改善箇所説明図

改善の内容

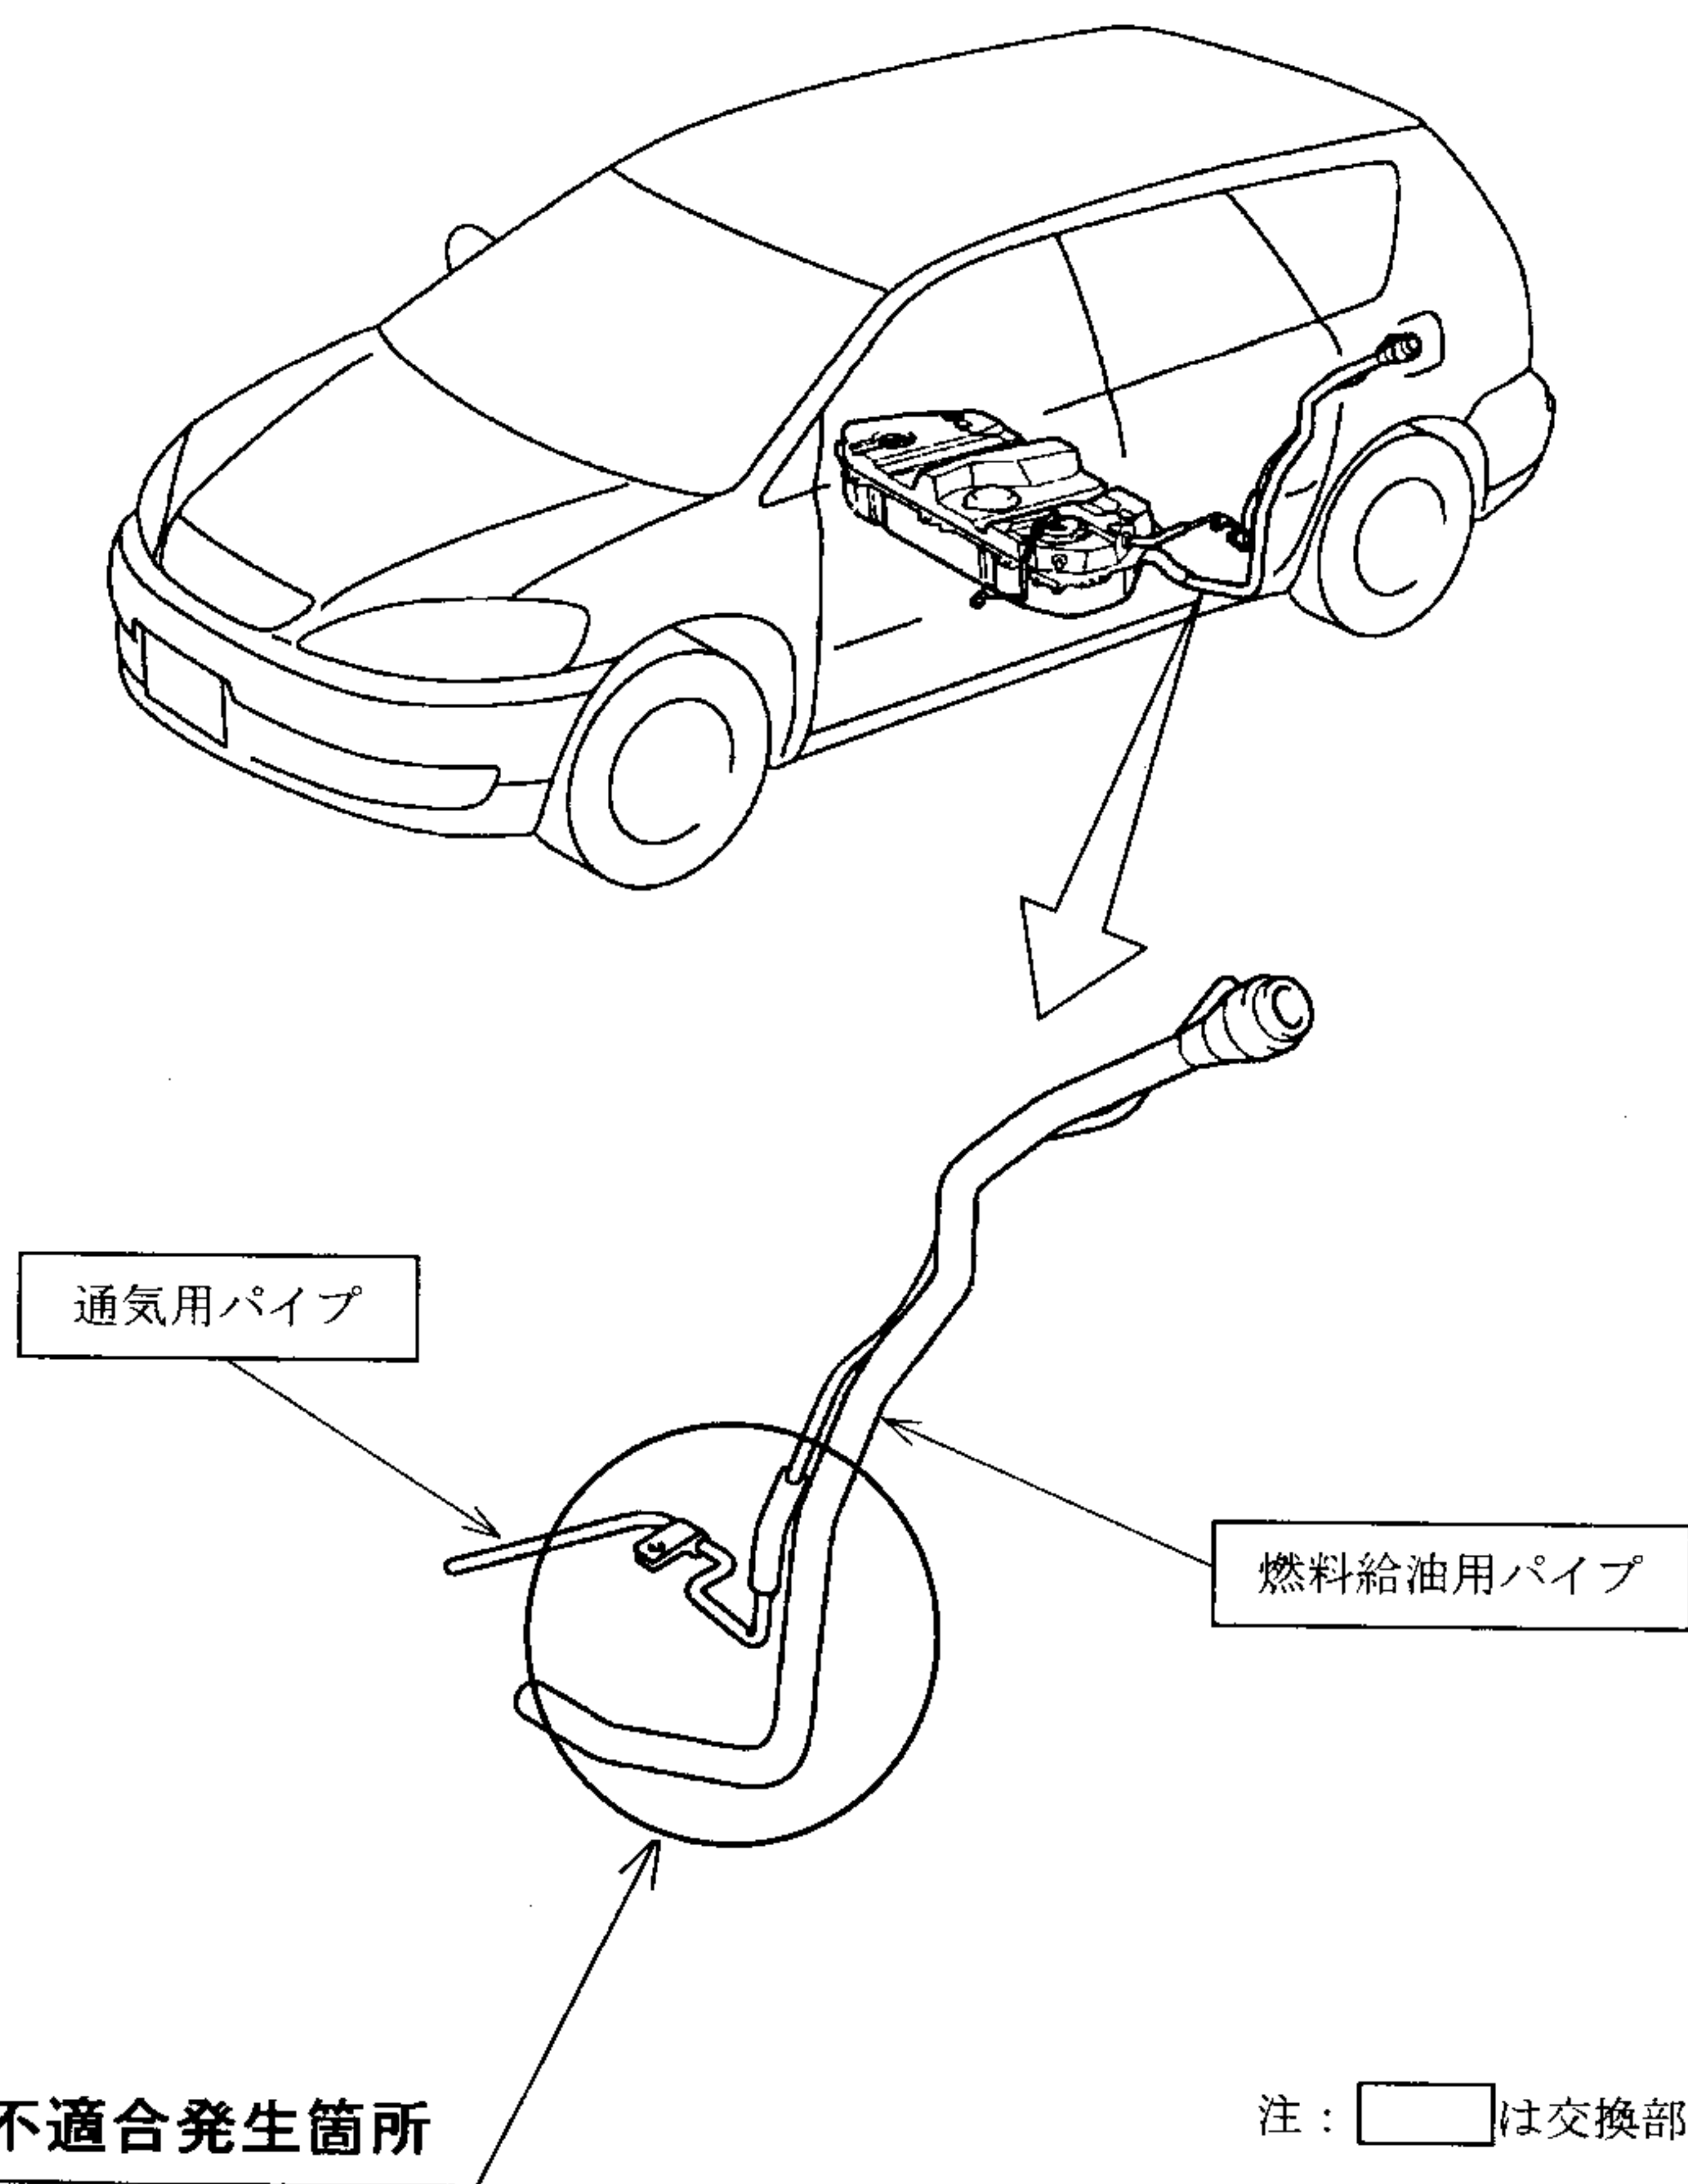
燃料タンクの燃料給油用パイプと通気用パイプの材質が不適切なため、凍結防止剤や海水等の影響により局部的に腐食が生じることがある。そのため、そのまま使用を続けると、当該パイプに微細な穴が開き、燃料が漏れるおそれがある。

TA-ACM21W 型車, TA-ACM26W 型車 : 全車両、燃料給油用パイプと通気用パイプを対策品と交換する。
TA-AZR60G 型車, TA-AZR65G 型車 : 全車両、通気用パイプを対策品と交換する。

識別：改善済車両にはエンジンルーム内のネームプレート左側に黄色ペイントを塗布する。
